### 改善箇所説明図

中型路線バスの後扉において、扉配線の取付け位置が不適切なため、扉エンジンロッドもしくは扉ブラケットが扉配線と干渉するものがある。そのため、そのままの状態で使用を続けると、当該配線が断線し、最悪の場合、扉が開閉できなくなり、運行出来なくなるおそれがある。

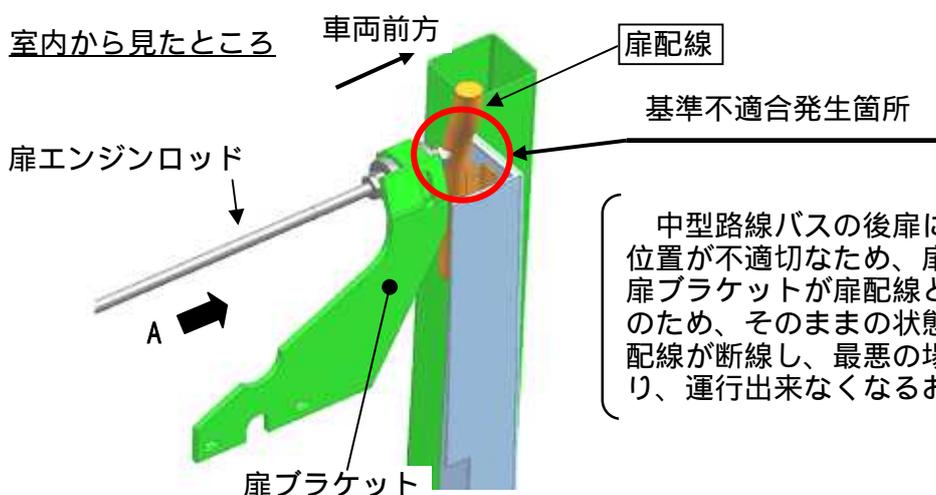
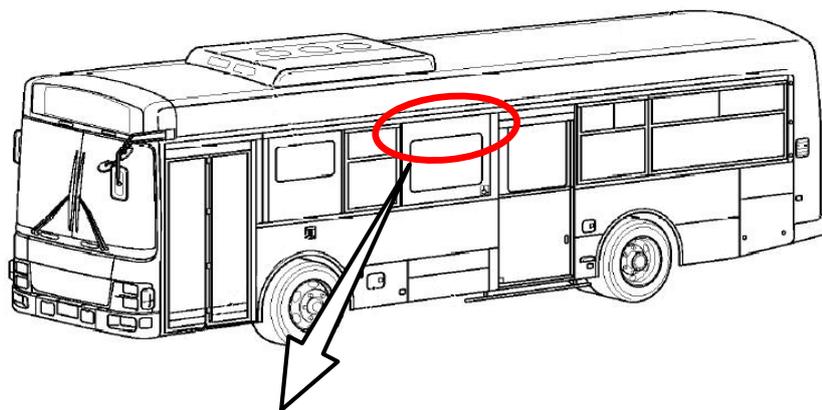
改善前	改善後	改善前	改善後	改善前	改善後
<p>扉配線</p>	<p>配線位置変更</p>	<p>扉配線</p>	<p>配線位置変更</p>	<p>扉配線</p>	<p>クリップ追加</p>

全車両、扉配線の取付け位置を点検し、不適切なものにあつては、扉配線の位置を変更し固定するもしくはクリップを追加し扉配線を固定する。また、扉配線に損傷が見られるものは、当該配線を修理する。

識別：後扉点検口の開口部に白色ペイントを塗布する。
